建设项目环境影响报告表

项目名称: 昌吉市头屯河三屯河水系联通工程

专家意见修改说明 专家：景军

专家意见修改说明 专家：李熔曦

图 2-2 项目周边水系图

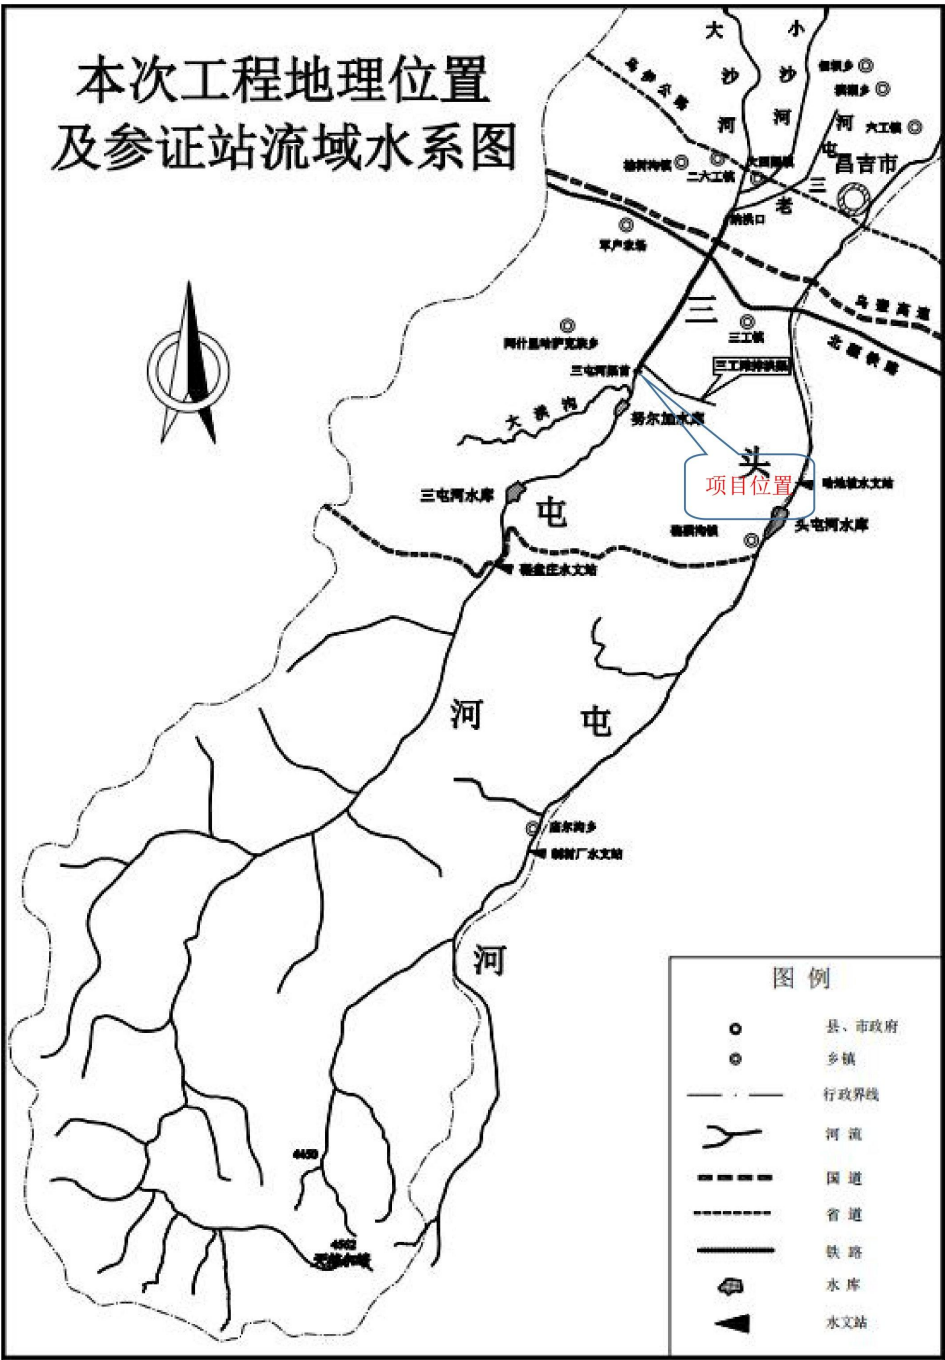
6、图件整体清晰度较差，请进一步完善。水系图范围过大（整个昌吉州），应重点图示评价区水系情况，并标示出与本工程相关的水系、水库、渠首、主要渠道等基本信息。

修改说明：已修订完善项目附图，更换了项目水系统，在生态三图中明确了蓄水池位置，感谢专家耐心批评。

图 2-3 项目与努尔加水库位置关系图（1）

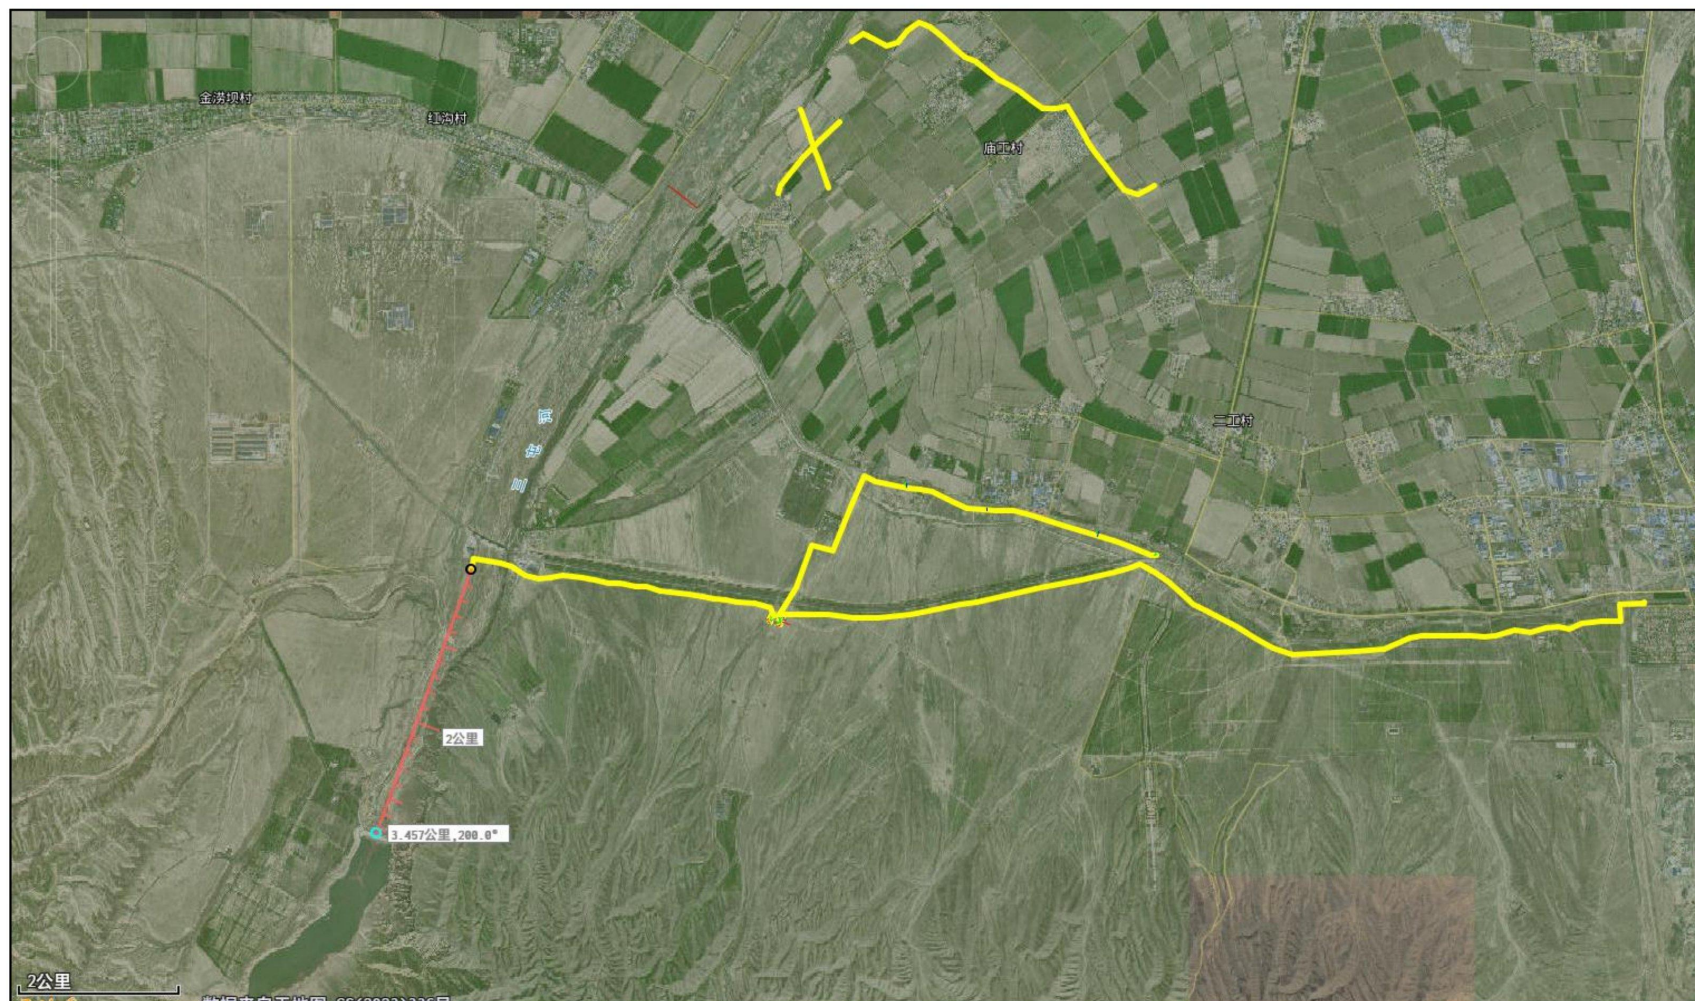
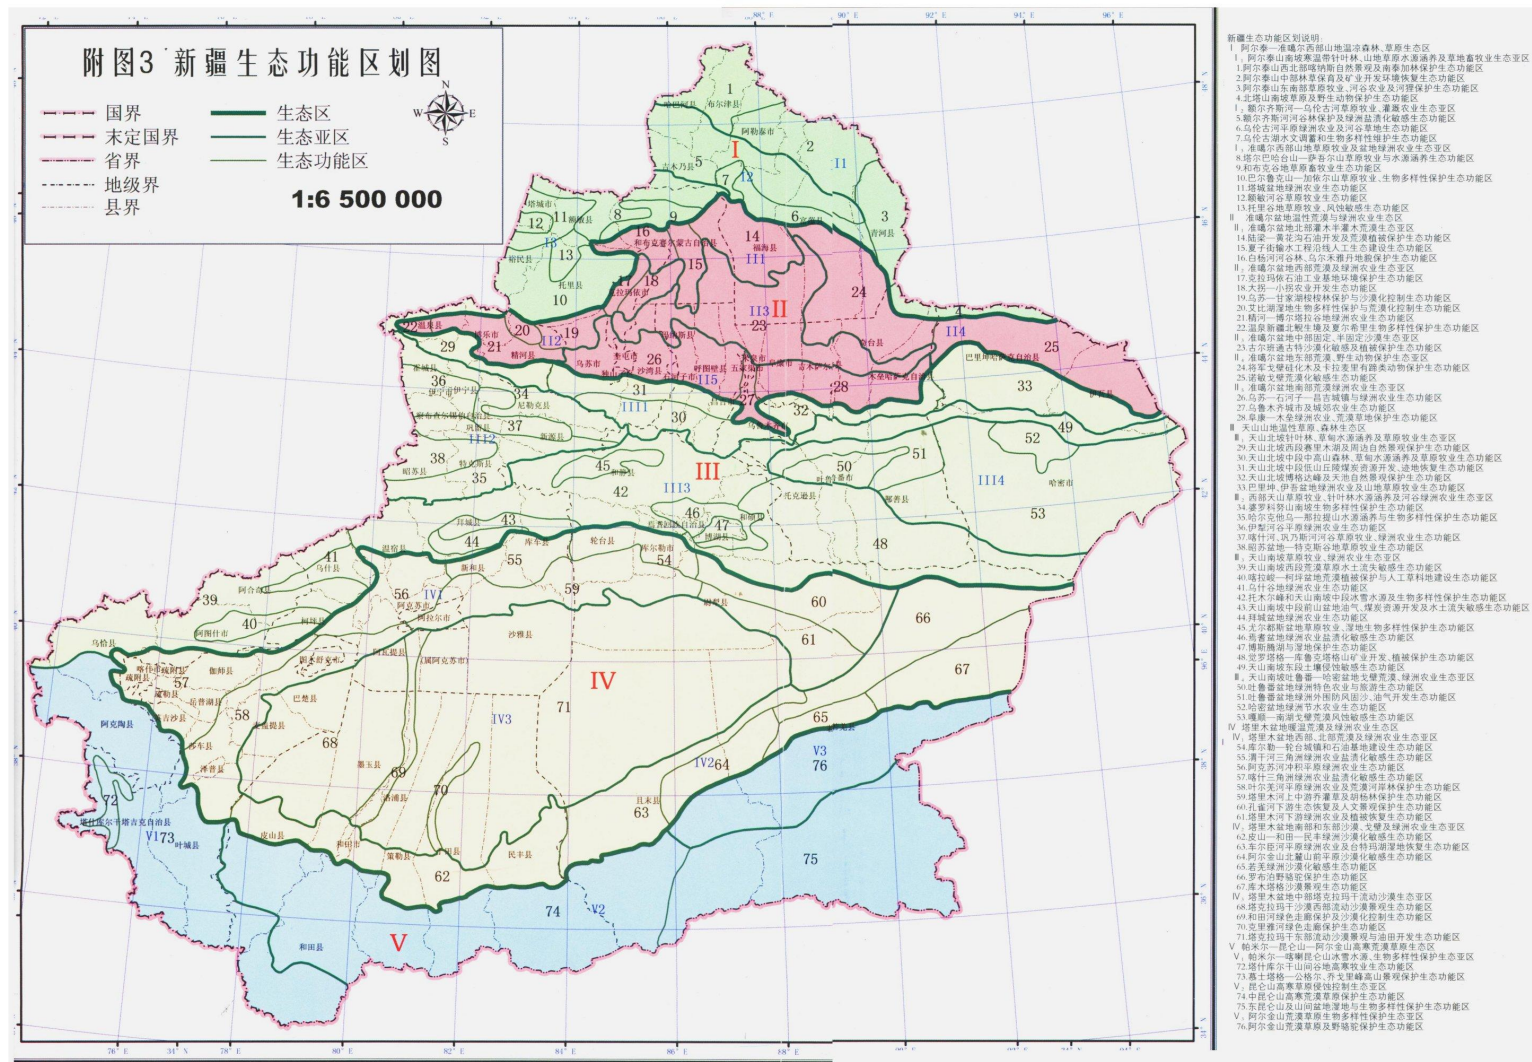
3. 补充地表水三工河总干渠上游努尔加水库与项目区的距离。

修改说明：已补充附图 2-3、图 2-4 努尔加水库位置关系图，明确其位置关系。

图 3-2 项目土壤类型分布图

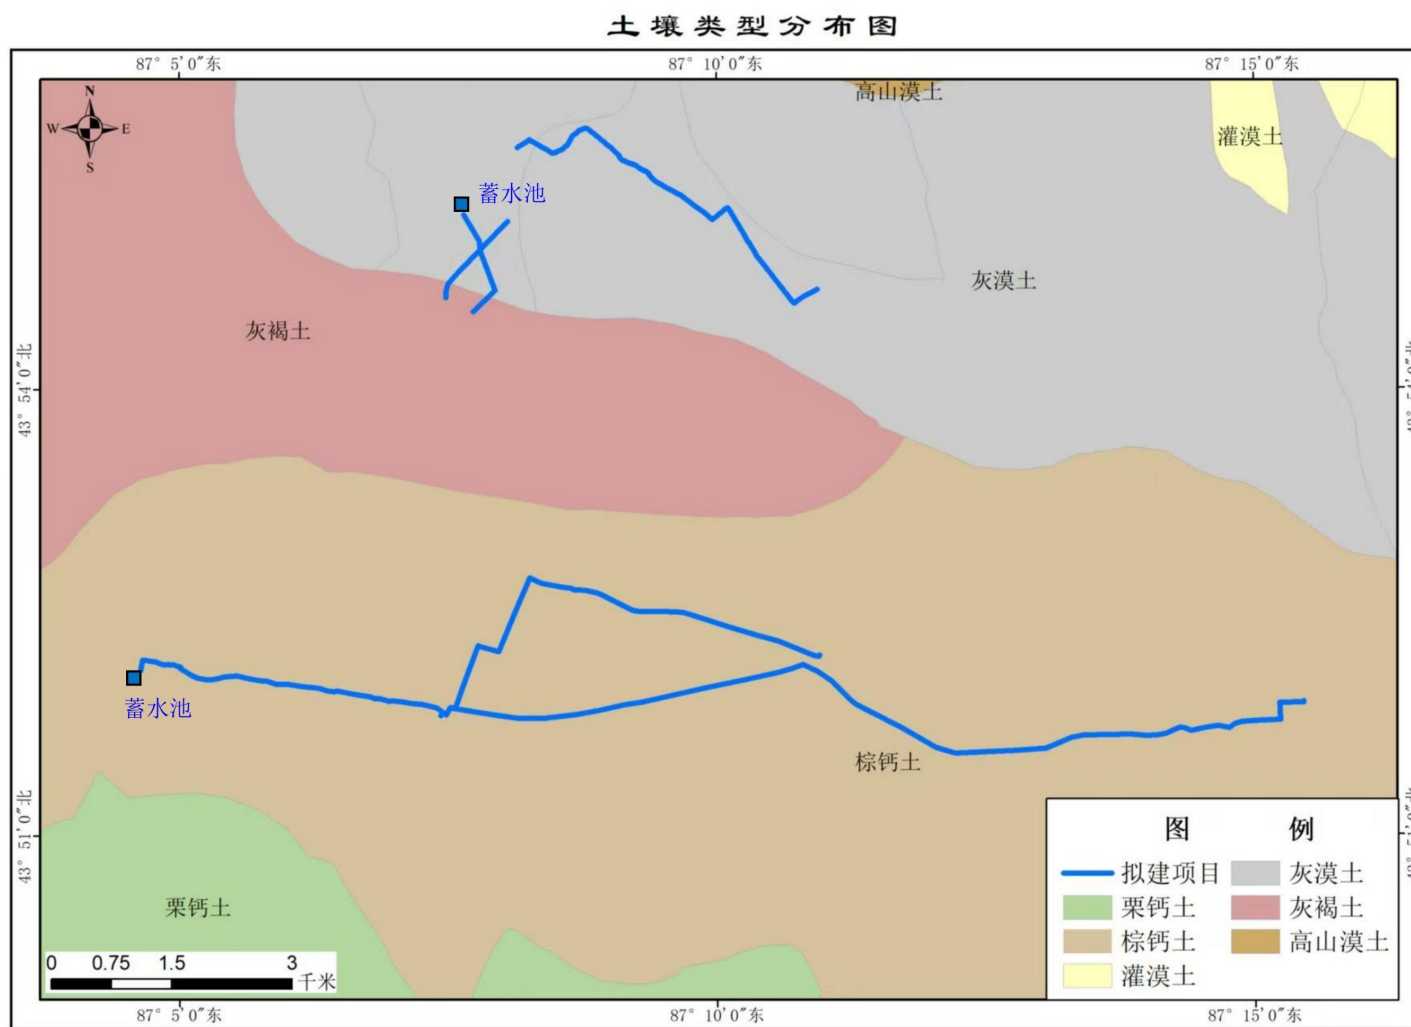
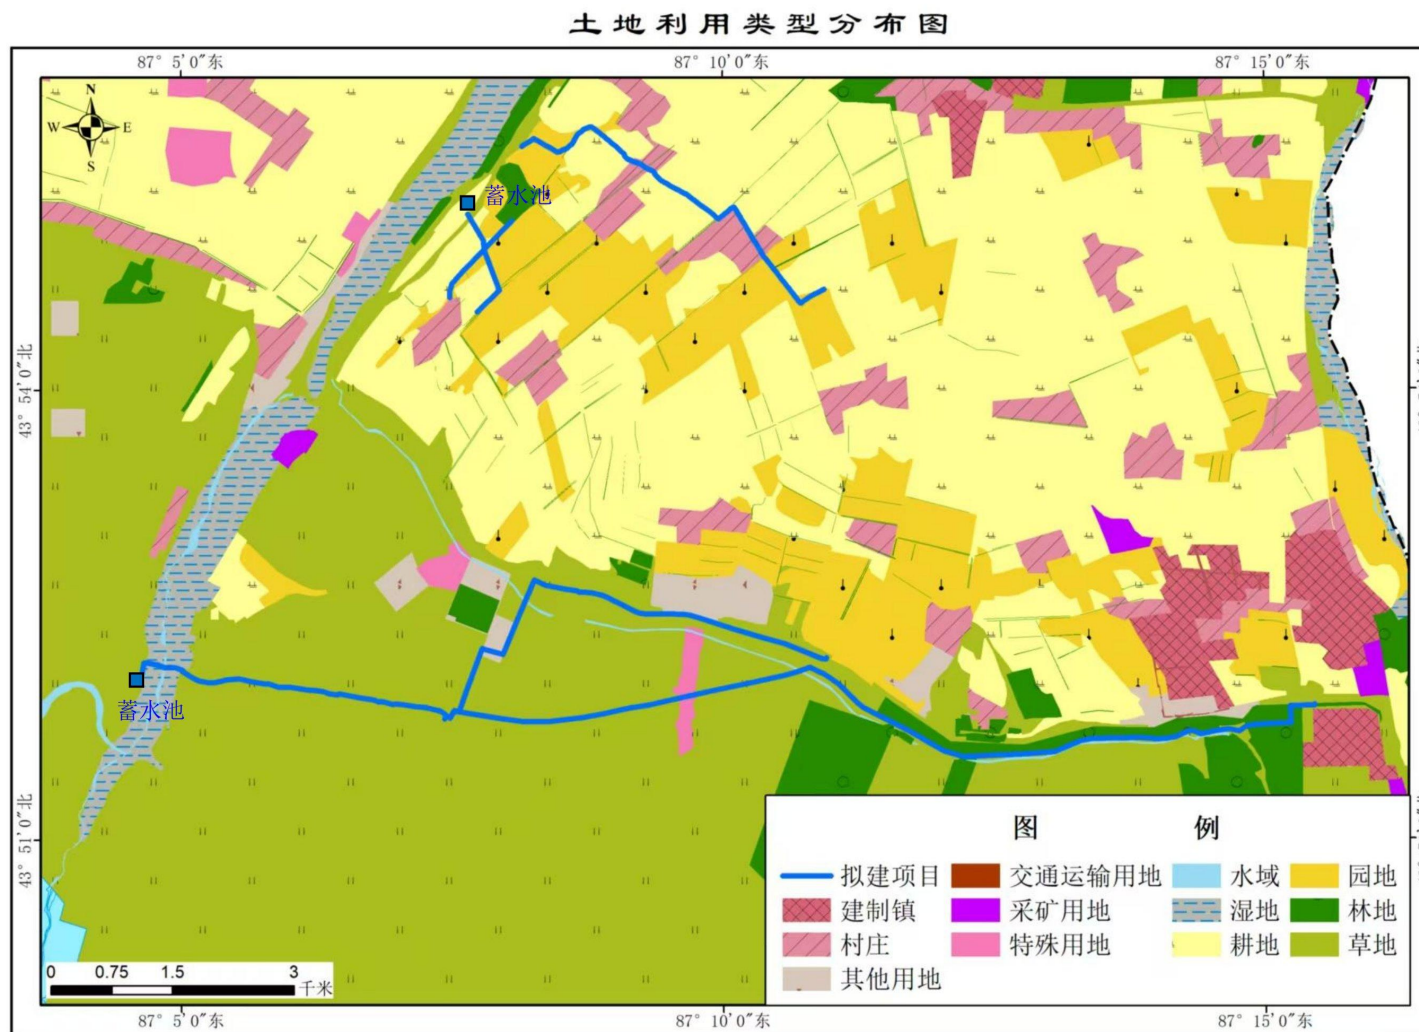
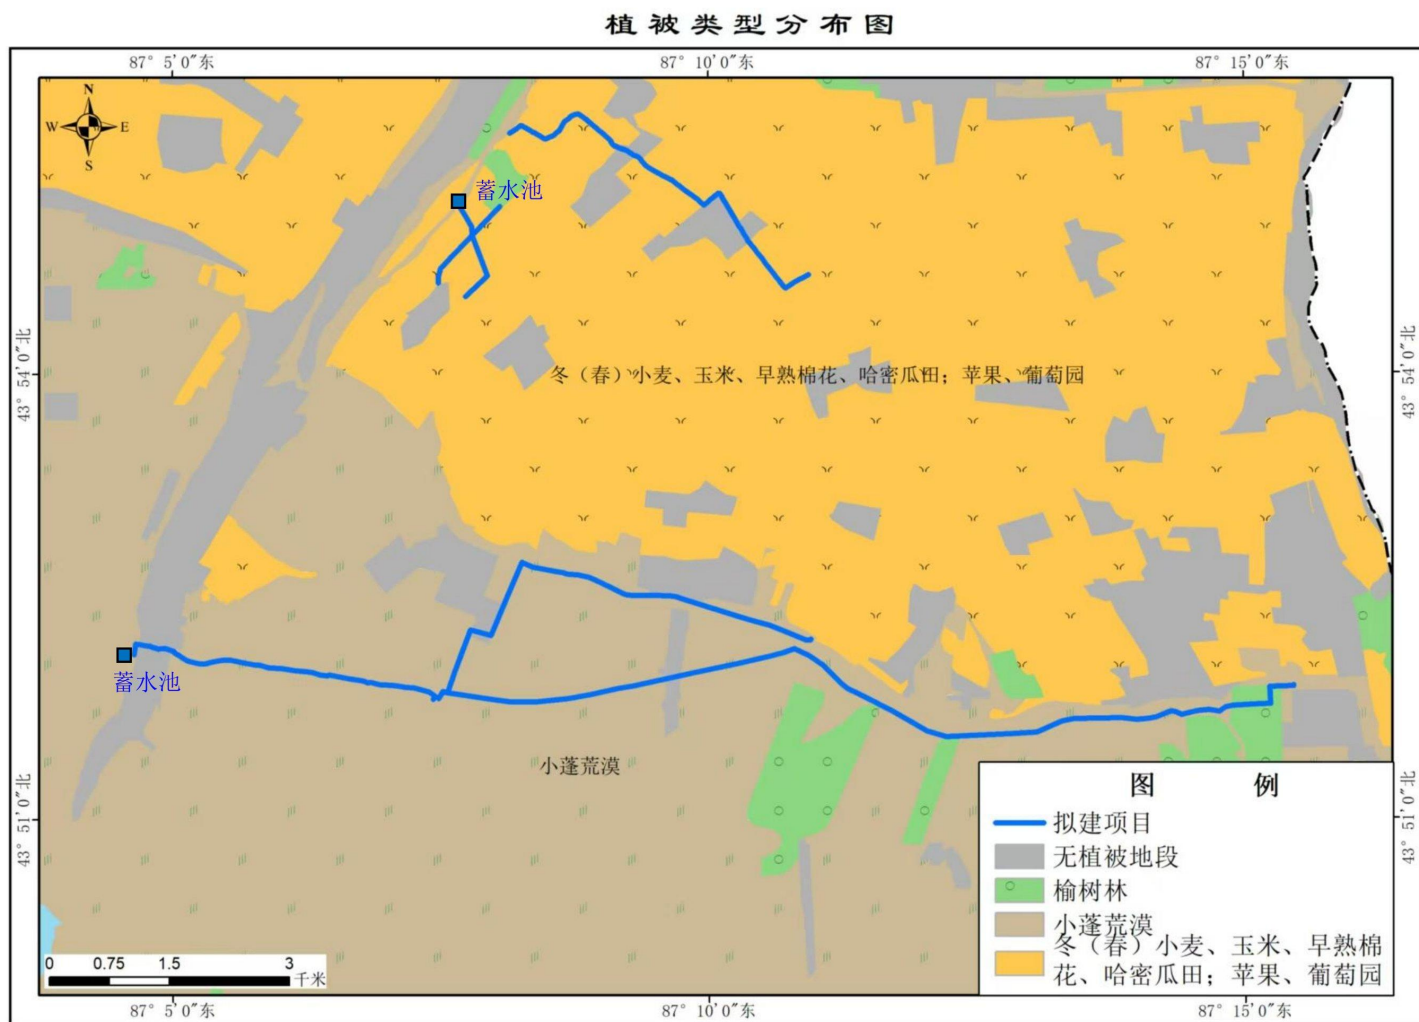
2、补充新建2座蓄水池选址的环境合理性。完善新建2座蓄水池所在生态环境现状调查，补充区域植被、土壤、土地利用等方面内容。

修改说明：已在平面布置图、生态三图中补充蓄水池位置，并在生态现状调查中补充蓄水池相关的植被、土壤、土地利用等方面内容，P25。
